**RESPUESTA A NOTA DEIA-DEEIA-AC-0068-2005-2022
DONDE SE SOLICITA INFORMACIÓN ACLARATORIA**

**PROYECTO CATEGORIA II
DENOMINADO “RESIDENCIAL LAS HORTENCIAS”**

**UBICADO:
EL FRANCÉS, CORREGIMIENTO DE ALTO BOQUETE,
DISTRITO DE BOQUETE, PROVINCIA DE CHIRIQUÍ**

**PROMOTOR:
GRUPO ETMATT, S.A.**

Vista tipo rayo x para visualización de entubamiento de 2 líneas de 1.20 desde cabezal hasta el cajón colector #1

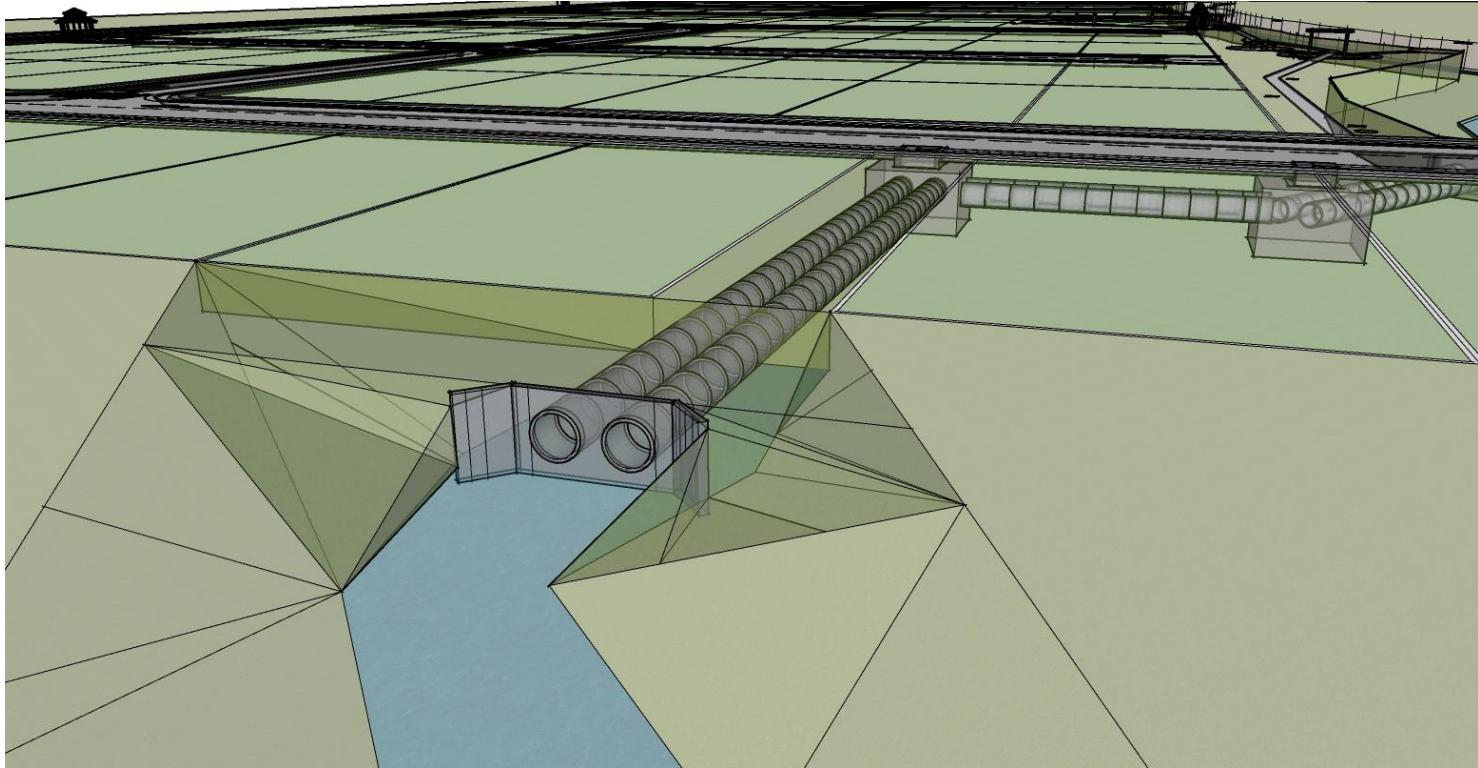
A.) Aclarar las obras hidráulicas desarrollar por el proyecto, sobre la zanja #2, presentar la descripción detallada de cada una de las obras.

El diseño propuesto para la intervención en la zanja #2 consiste en conformar una servidumbre pluvial entre los lotes No. 9 y No.10. Dicha servidumbre contempla un cabezal de entrada y el uso de doble línea de tuberías de 1.20 m de diámetro que conducirá las aguas hacia el cajón colector #1. Las tuberías desde el punto de ingreso hasta el cajón colector #1 presentan una pendiente del 1%. En una longitud aproximada de 37.48 ml por lo cual se requieren de 62 tuberías para este tramo.

Conceptual para representación de Cabezal de inicio en zanja #2

ANEXO # 2: PLANO CÓDIGO ESIA-02. Y PLANO CÓDIGO ESIA-03.

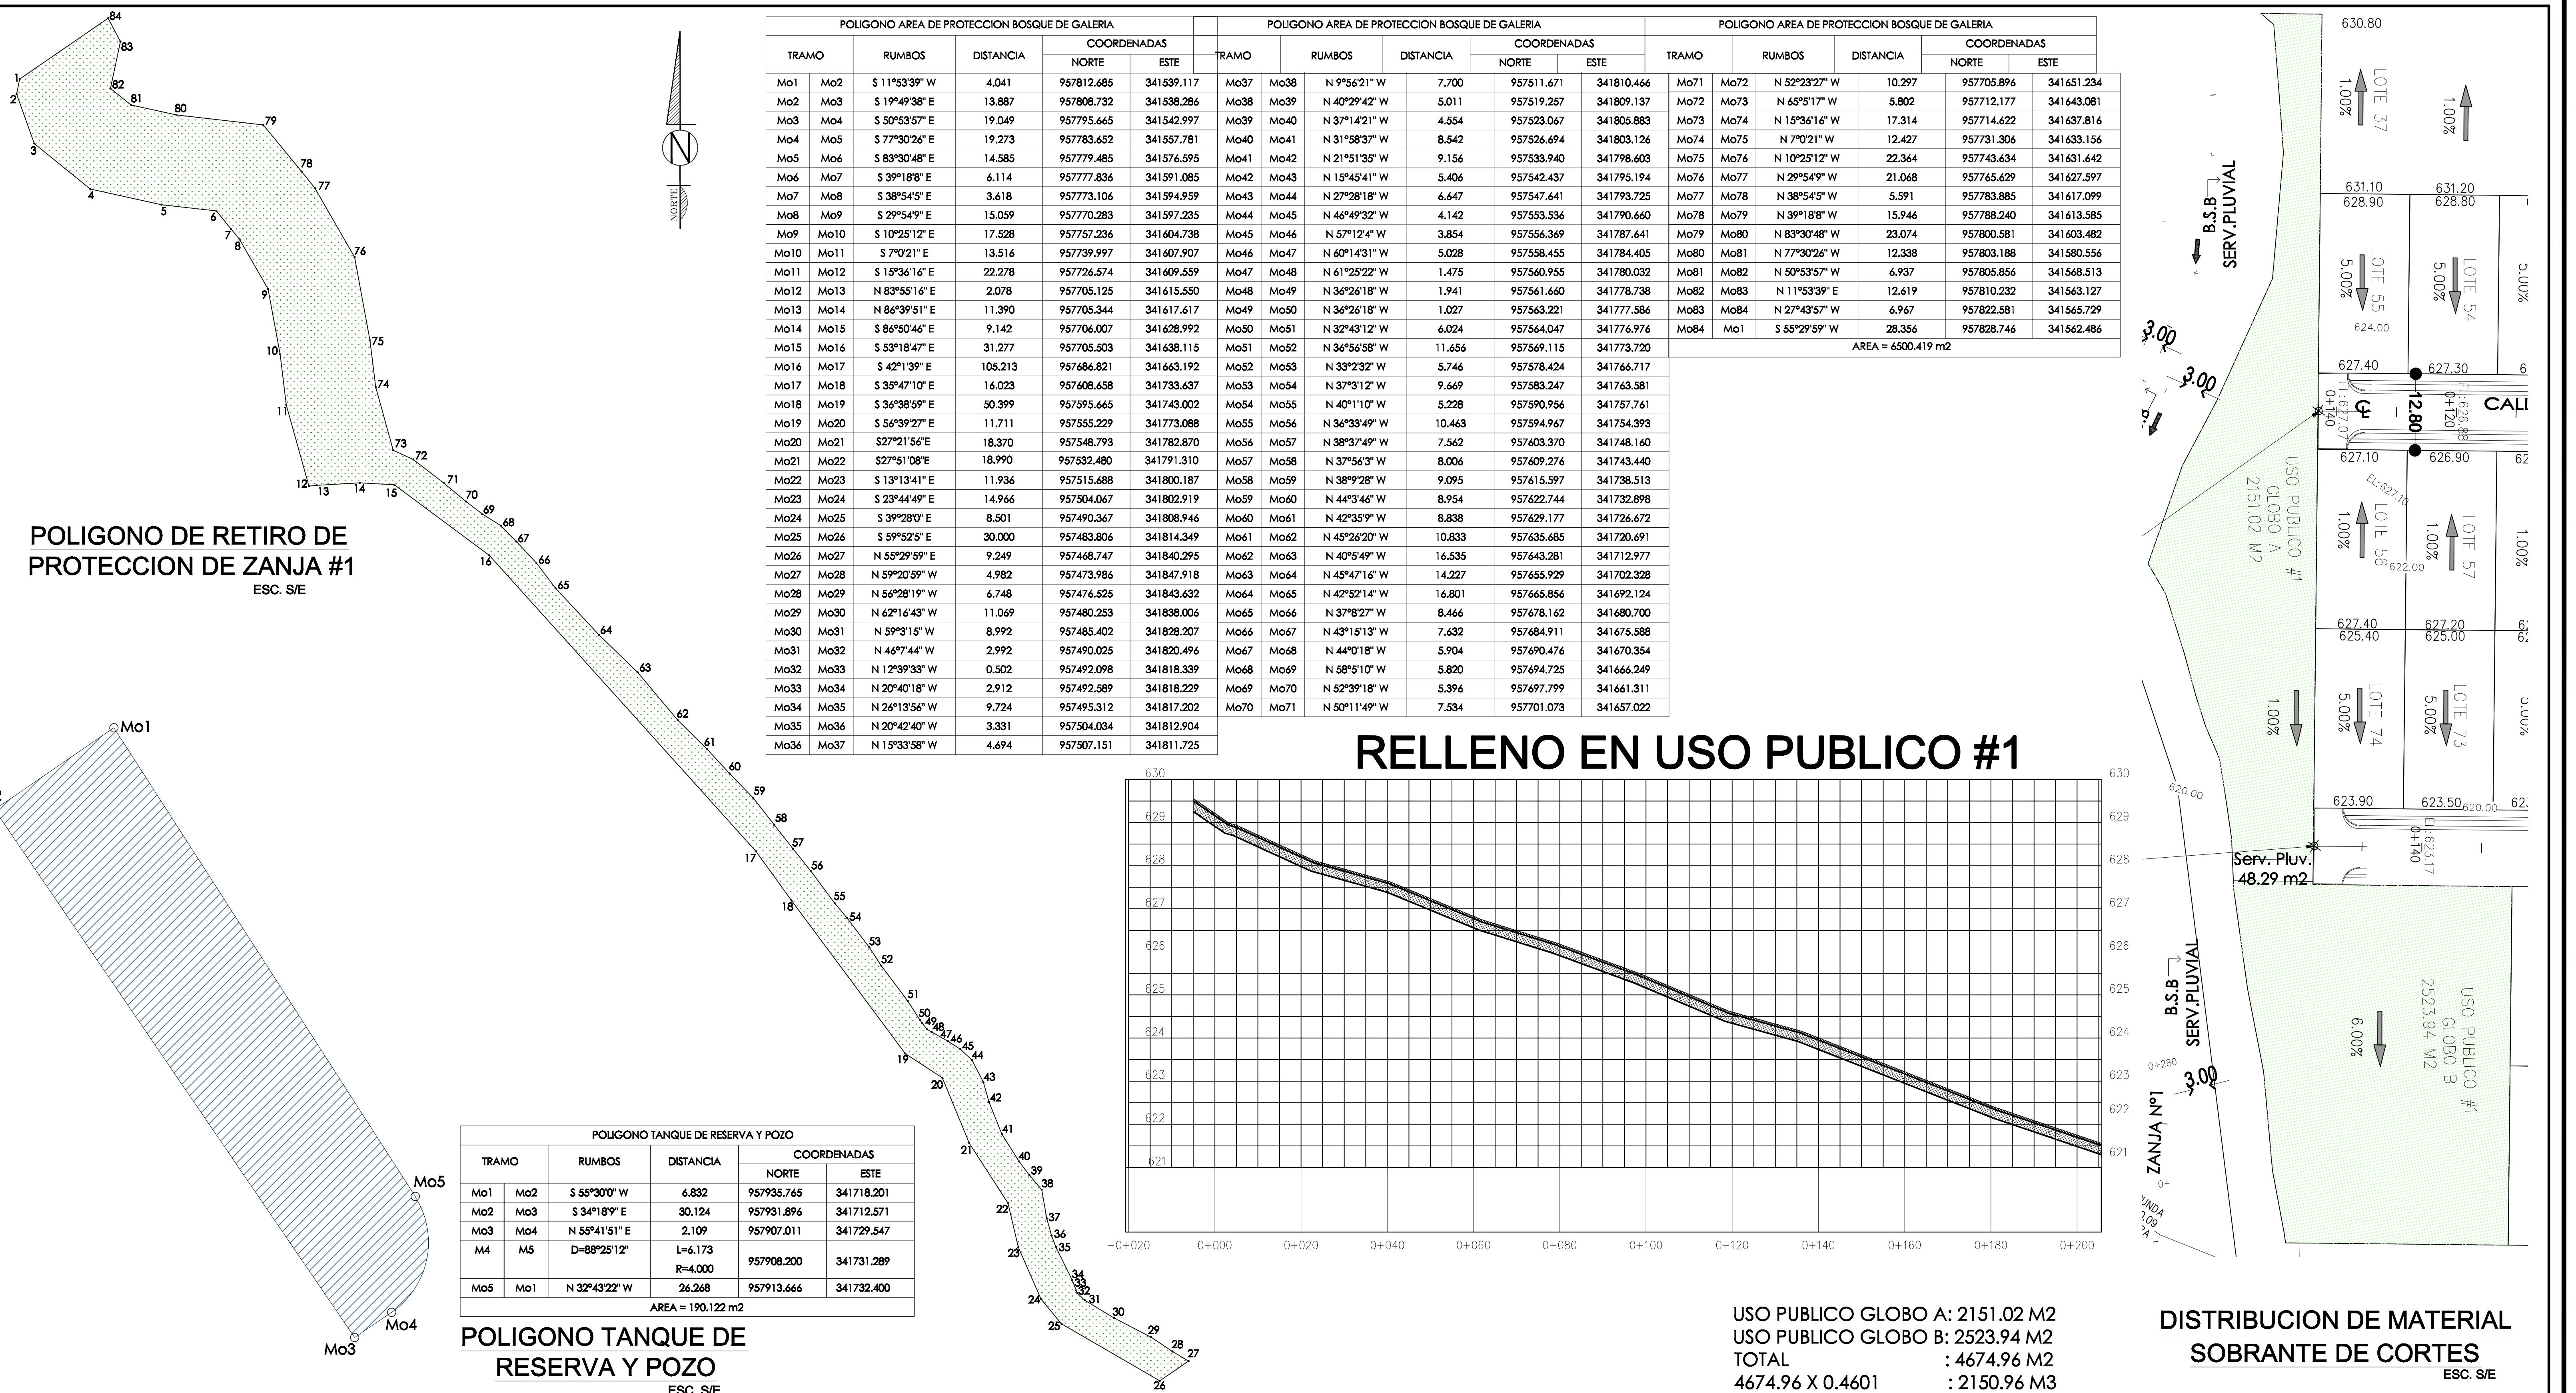
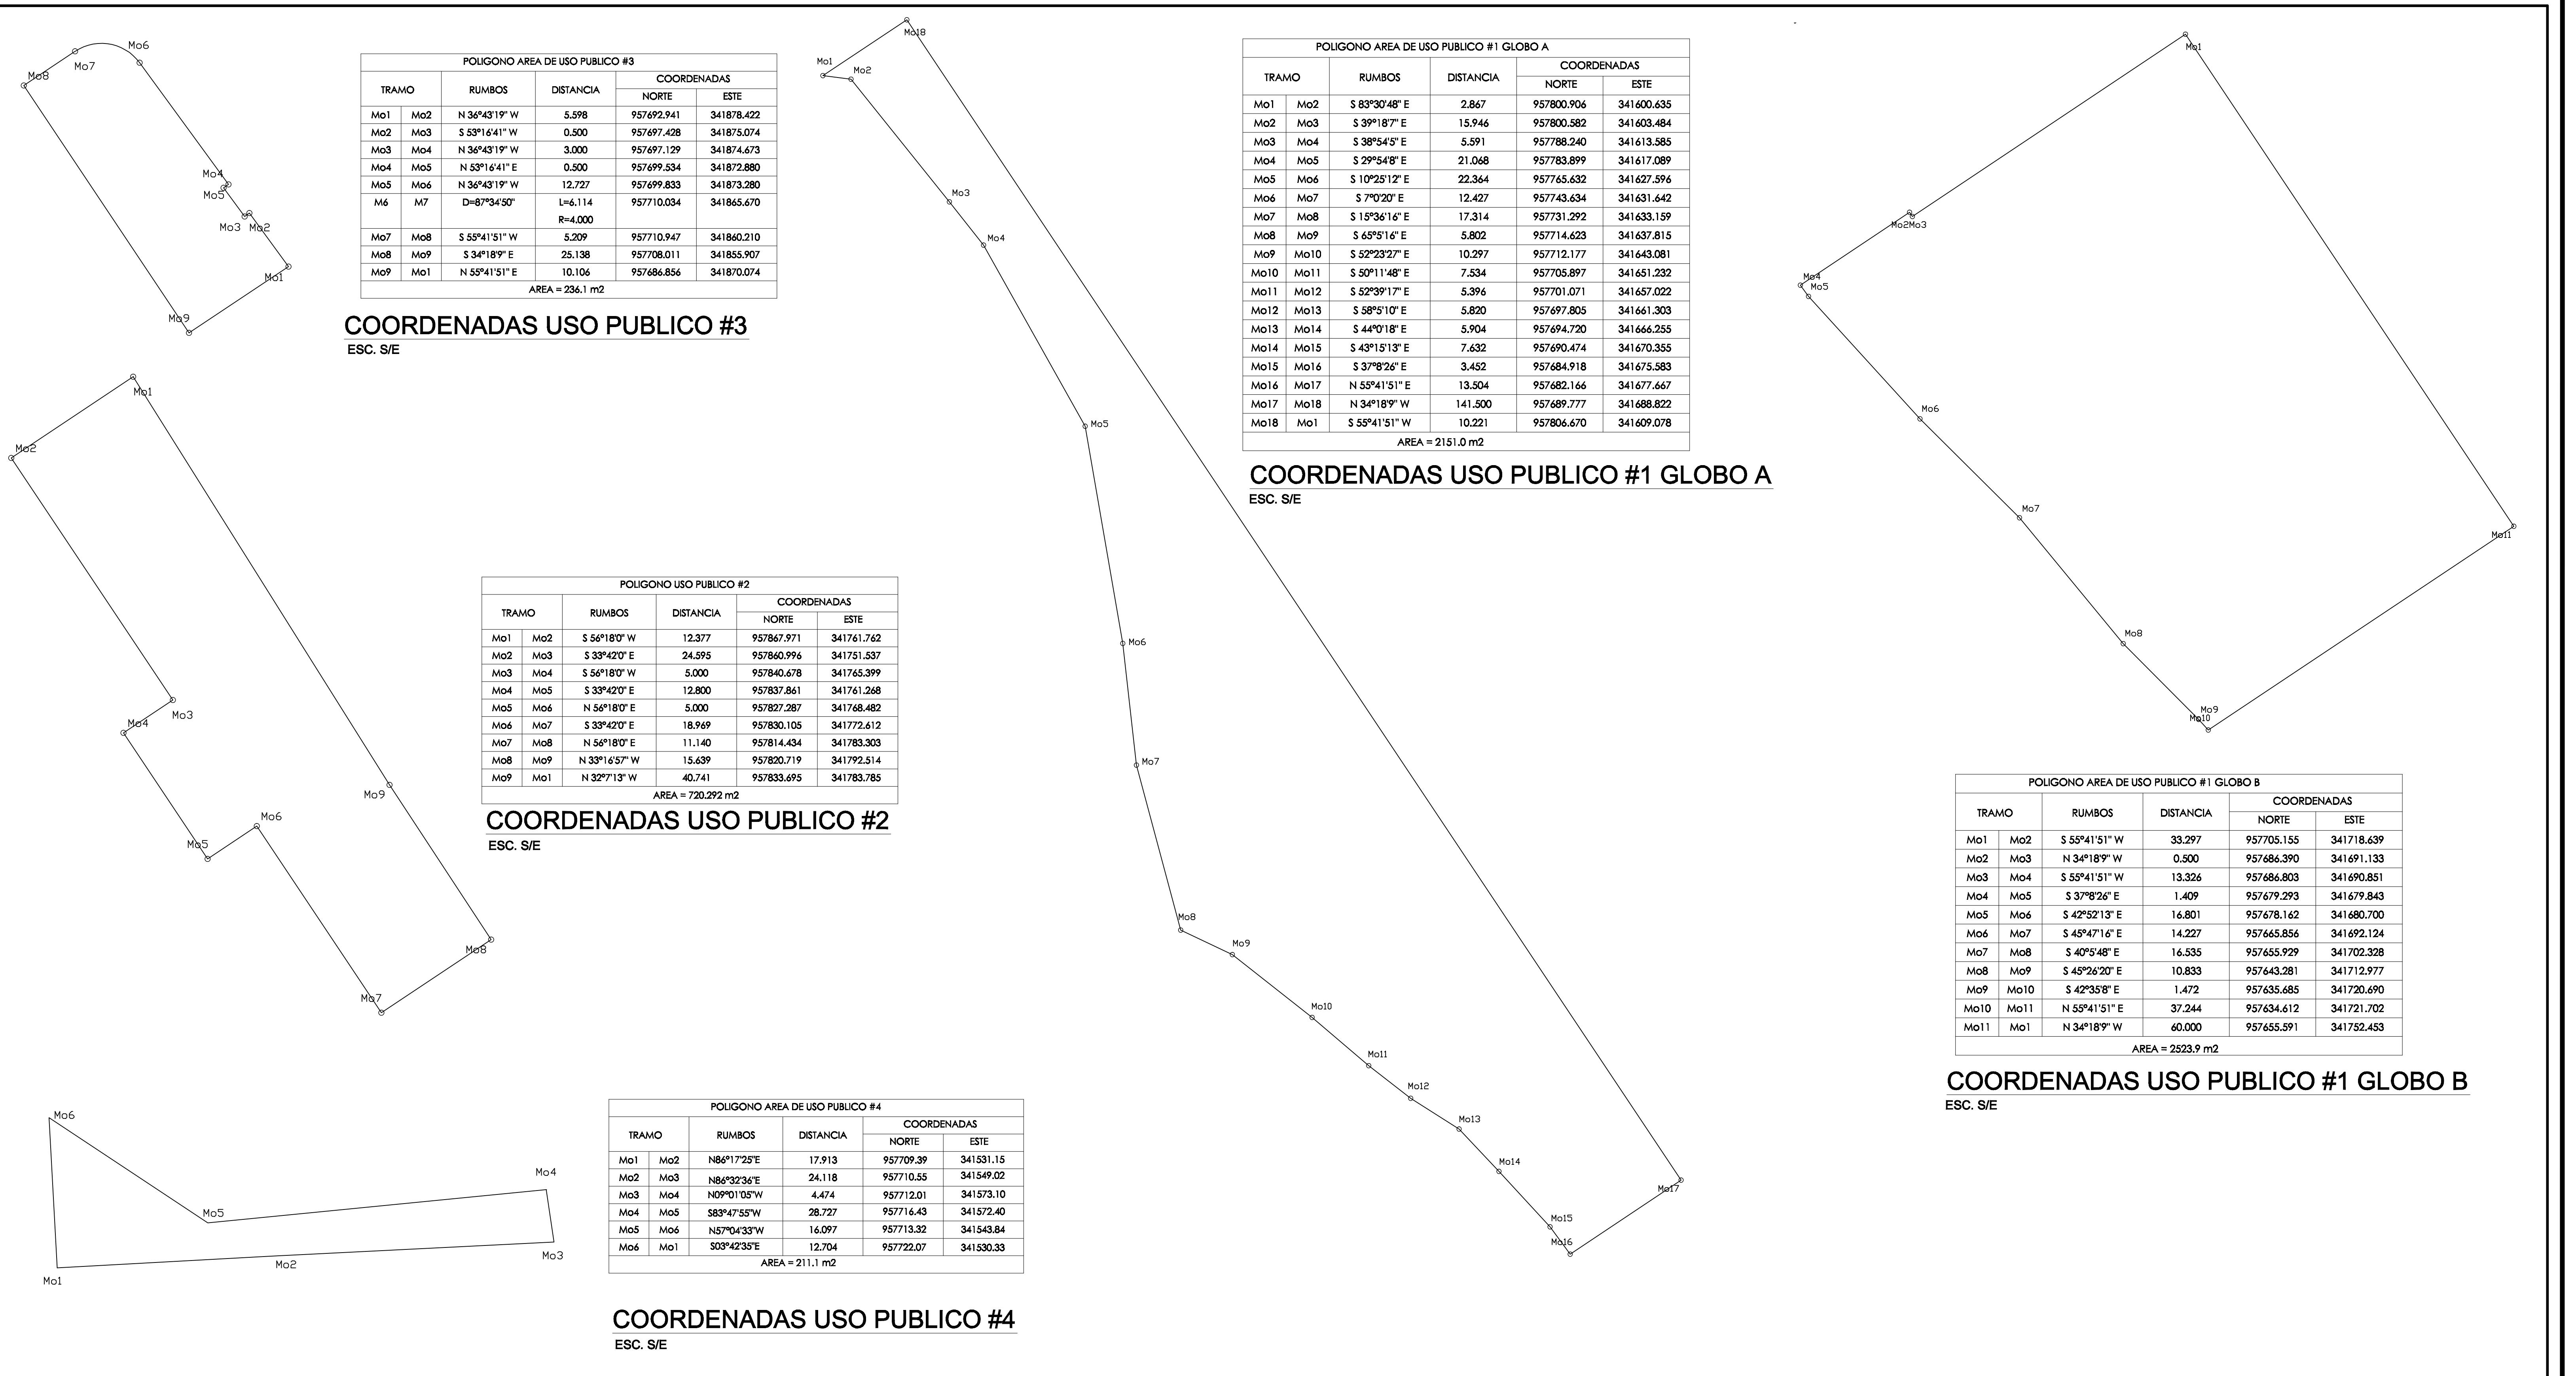
1. En seguimiento a la respuesta dada a la pregunta 4 de la primera información aclaratoria, respecto a los acápitales b y c, se verificaron las coordenadas, proporcionadas para el área de uso publico y la servidumbre de protección. A través del MEMORANDO DIAM-0577-2022, la Dirección de Información Ambiental (DIAM), señala para las áreas de uso publico “verificar los datos del uso publico # 1 Globo A, el punto 18 está desplazado. Verificar el área publica # 4 se ubica fuera del polígono del proyecto”. En cuanto a las coordenadas verificadas para la servidumbre de protección indica “verificar área de protección punto 21 está desplazado”. Por lo antes señalado se solicita:
 - a) Ajustar y presentar las coordenadas UTM, con su respectivo Datum de referencia, del área de uso publico N° 1 y 4.

- b) Verificar y presentar las coordenadas UTM, con su respectivo Datum de referencia de las áreas de servidumbre de las fuentes hídricas (zanja N°1 y 2), en cumplimiento con lo establecido en la Ley Forestal.

COORDENADAS UTM DATUM WGS84 – USO		
PUBLICO # 4		
Punto	Norte	Este
1	957709.39	341531.15
2	957710.55	341549.02
3	957712.01	341573.10
4	957716.43	341572.40
5	957713.32	34543.84
6	957722.07	341530.33

NORTE	ESTE
957800.906	341600.635
957800.582	341603.484
957788.24	341613.585
957783.899	341617.089
957765.632	341627.596
957743.634	341631.642
957731.292	341633.159
957714.623	341637.815
957712.177	341643.081
957705.897	341651.232
957701.071	341657.022
957697.805	341661.303
957694.72	341666.255
957690.474	341670.355
957684.918	341675.583
957682.166	341677.667
957689.777	341688.822
957806.67	341609.078
ÁREA: 2151.0 M²

NORTE	ESTE
957855.361	341601.211
957851.193	341595.101
957826.694	341611.815
957830.86	341617.925
ÁREA: 219.48 M²
